# STÄDTEBAULICHER RAHMENPLAN

## FRANKFURTER ALLEE SÜD

### DOKUMENTATION der Online-Beteiligung auf mein.berlin.de

im Zeitraum vom 29.01.2025 bis 19.02.2025

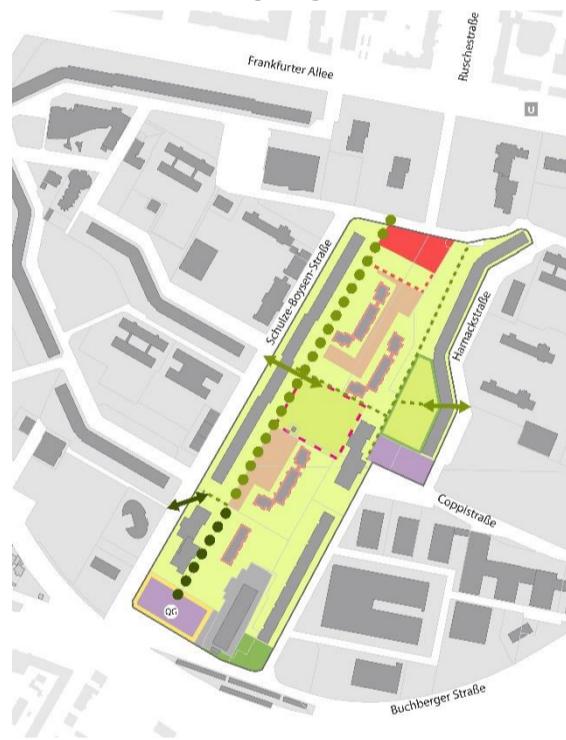
Es wird danach gefragt, ob durch ein Klimamodell die Auswirkungen geprüft wurden, die eine >11-geschossige Bebauung im nördlichen und südlichen Bereich des Grünzuges mit sich bringen würde (Beeinflussung des Verdunstungs- und Kühlungseffekt des Grünzuges)?

Die Kiezspinne ist schlecht an den öffentlichen Nahverkehr angebunden. Damit auch weniger mobile Menschen die Kiezspinne ohne Problem erreichen, sollte die Kiezspinne an eine Buslinie angeschlossen werden.

Es wird vorgeschlagen die Schulze-Boysen-Straße nach Süden als eine Sackgasse auszubilden, um den Durchgangsverkehr einzuschränken und die Verkehrssicherheit zu erhöhen.

#### Variante 2: Wohnnutzung in Kombination mit Quartiersgarage

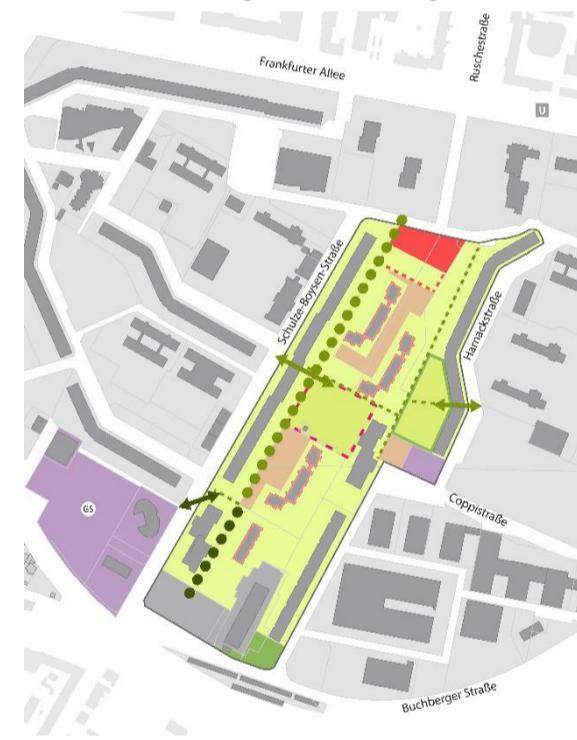
Es wird bestätigt, dass das Wohnen im Umfeld der Bahnanlagen durch den Bahnverkehr beeinträchtigt wird. Auf dem Grundstück Schulze-Boysen-Straße / Buchberger Straße sollte daher keine Wohnnutzung geplant werden. Zudem wird bei einer Hochpunktbebauung befürchtet, dass Abstandsf lächen nicht eingehalten werden können und erforderliche Freif lächen auf dem Grundstück fehlen werden.

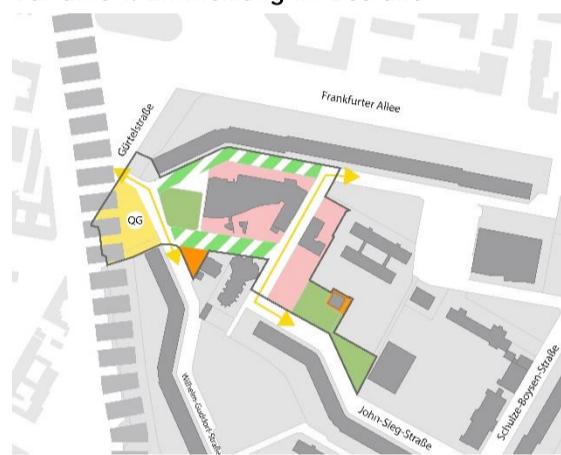
Die Reduzierung der rückwärtigen Frankfurter Allee und der Mauritiuskirchstraße auf den Anliegerverkehr findet teilweise Zustimmung. Es wird begrüßt, dass dadurch Durchgangsverkehre reduziert werden.

Eine Straßenkappung der rückwärtigen Frankfurter Allee und der Mauritiuskirchstraße wird nicht unterstützen. Es wird befürchtet, dass dadurch Verkehre in die umliegenden Wohngebietstraßen verdrängt und Parkplätze fehlen werden.

Bei einer Neubebauung der MKC-Fläche ist eine Tiefgarage vorzusehen bzw. die bestehende zu erhalten.

Der Zugang zum Grünzug entlang der Bahnanlagen soll erhalten bleiben.

#### Variante 2: Schließung der Hofstruktur

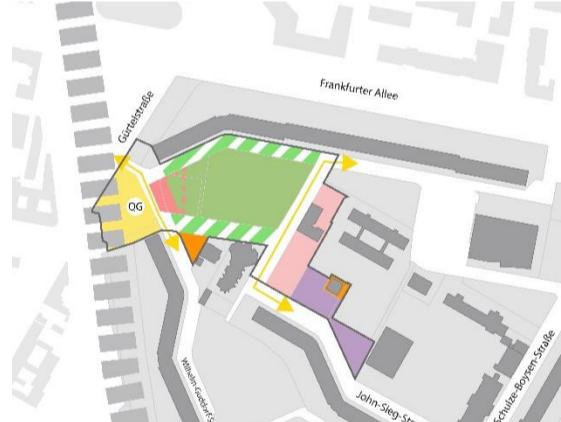
Eine 11-geschossige ergänzende Wohnbebauung wird als zu hoch empfunden. Die verortete Bebauung nimmt die Durchlässigkeit des Gebiets Frankfurter Allee Süd ins Umfeld („verschließt das Gebiet“). Im Bereich der neuen Grünfläche entsteht eine „Kesselsituation“ durch die Einrahmung der Fläche mit einer 11-geschossigen Bebauung an zwei Seiten.

Die vorgeschlagene Grünfläche würde die Aufenthaltsqualität in diesem Bereich erhöhen.

Es wird wieder eine Durchwegung über das MKC-Grundstück zum Durchgang Frankfurter Allee gewünscht.

Die kleinen Grünflächen an der John-Sieg-Straße sollten mit ihrem Baumbestand bestehen bleiben und die Kühlung dieses Bereichs unterstützen. Eine Versiegelung dieser Fläche würde die Hitzebildung fördern.

Es wird befürchtet, dass die Kapazitäten der Quartiersgarage nicht für die benötigten Stellplätze der bestehenden und neuen Anwohnenden ausreichen werden.

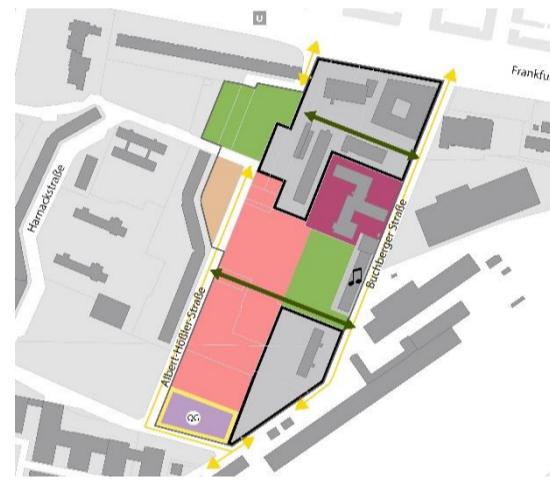
Die Erforderlichkeit eines Ärztezentrums wird nicht gesehen, da es im Umfeld bereits ausreichend Ärzte (u. a. Ruschestraße) gibt.

Seniorenwohnen sollte weniger im Bereich des Katzenwäldchens, sondern bevorzugt im Bereich „Mauritiuskirchcenter“ vorgesehen werden.

Die geplante Grünfläche im Bereich Coppistraße/ Buchberger Straße wird als „unmotiviert“ beschrieben.
